Č.j.: MmP 31266/2021

VYJÁDŘENÍ

Lávka přes Palackého třídu

Obr. 3, 4 - Varianta 1 – výřez situace, nadhledová vizualizace

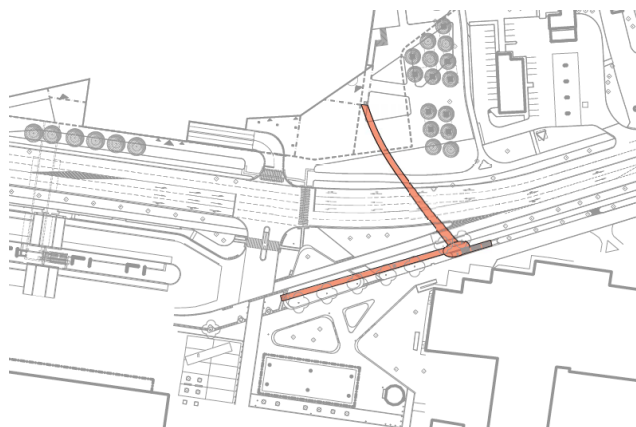
Konstrukční řešení varianty 2 s nakloněnými podpurnými pilíři s osvětlením považujeme za vhodnější řešení z hlediska střídmejšího estetického působení a lepšího začlenění do charakteru prostoru přednádraží. Tvar mostovky přes Palackého třídu však považujeme vhodnější v přímém provedení jako je použito ve variantě 1.

- Lávka vytvoří bezbariérové napojení veřejného prostranství pomocí rampy i na severní straně Palackého třídy. Schodiště výrazně znemožňuje použití lávky pro imobilní, chodce vedoucího kočárků a cyklisty, přijíždějící z městského parteru ze severní strany území, neplní tak deklarovanou funkci propojení obou stran Palackého ulice
- Bude zachován stávající přechod pro chodce. Z hlediska platné ÚS a dopravních vazeb je jasně naznačen směr pěších tras přes komunikaci v místě stávajícího přechodu.
- Konstrukce rampy v jižní části území napojující přednádraží nebude negativně ovlivňovat stávající zeleň a nebude zhoršovat komfort stávající segregované cyklotrasy.
